## CONCEPTO TECNICO No. CT- 3878 de 2003

Revisión de Estudio Particular de Respuesta de Amplificación Local de Ondas Sísmicas  
Decreto 074 de Enero de 2001

**LOCALIDAD** : Usaquén  
**BARRIO** : Urbanización CERROS DEL COUNTRY  
**SOLICITANTE** : Arq. Brianda Reniz Caballero – Curador Urbano 2  
**ASUNTO** : Revisión del Estudio “Evaluación del Espectro Sísmico de Diseño”.  
**FECHA** : Abril 23 de 2003

Gráfico 1. Espectro propuesto y espectros de Microzonificación

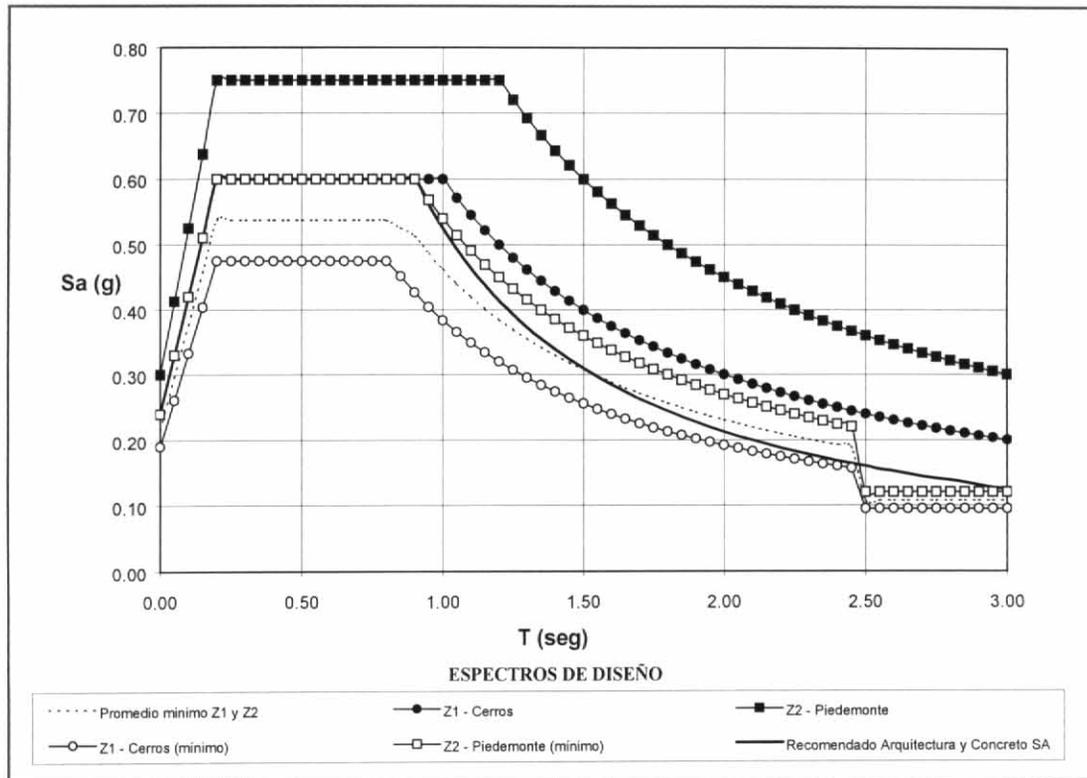
- 8. Una vez revisado el espectro de diseño propuesto (Gráfica 1), se observa que para periodos inferiores a 1.5 segundos el espectro calculado cumple con lo requerido por el decreto 074 de 2001. No obstante, para periodos superiores a 1.5 segundos, el espectro propuesto se encuentra por debajo del espectro mínimo promedio de las zonas 1A y 2A definidas en el Estudio de Microzonificación Sísmica.

Para periodos superiores a 1.5 segundos, el espectro recomendado para diseño por la firma Arquitectura y Concreto SA debe aumentarse para que cumpla al menos con el espectro

mínimo correspondiente al promedio de las zonas 1A y 2A, empleando los coeficientes espectrales mínimos indicados en la Tabla 2 del Decreto 074 de 2001.
